# Porada na wypadek głośnej pracy napędu pomocniczego w samochodach Ford

Producent: Ford  
 Model: Mondeo III, Transit  
 Rok produkcji: 2000 - 2007  
 Silnik: 2.0 D, 2.2 D  
 Nr. Ref.: 535 0223 10

Foto1: Wymiana sztywnego koła pasowego na wolne koło alternatora

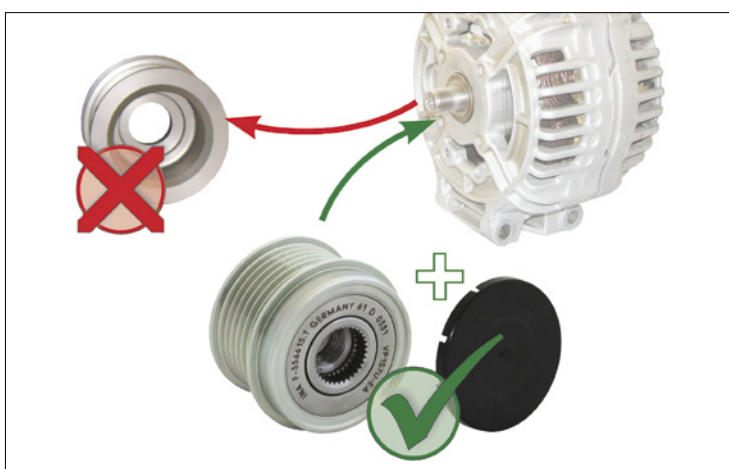
W samochodach ze sztywnym kołem pasowym alternatora może występować hałas z powodu dynamicznej pracy paska wielorolkowego. Jako rozwiązanie, Schaeffler Automotive Aftermarket oferuje wolne koło alternatora. Niweluje ono drgania i naprężenia w układzie pomocniczym, tym samym zapobiegając głośnej pracy.

Schaeffler Automotive Aftermarket zaleca aby w wymienionych modelach samochodów zamontować wolne koło alternatora 535 0223 10.

Foto 2: Podczas montażu wolnego koła na alternatorze Visteon (Ford Mondeo III) należy zastosować dołączoną podkładkę dystansową o grubości 3 mm.

Foto3: Podczas montażu wolnego koła na alternatorze Bosch (Ford Transit) należy zastosować dołączoną podkładkę dystansową o grubości 1.4 mm.
